INFORMACE K LOKOMOTIVÁM ř.363.5

5. Je doplněn podsvit tlačítek displeje.

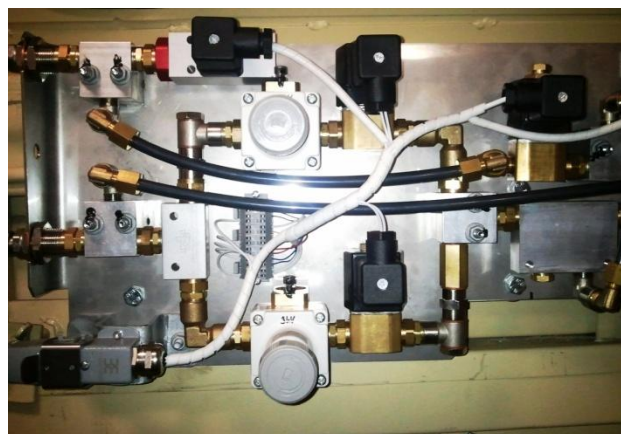
Úprava spočívá v tom, že po dotyku na obrazovku nebo tlačítko dojde k podsvětlení všech HW tlačítek na displeji po dobu 3s.
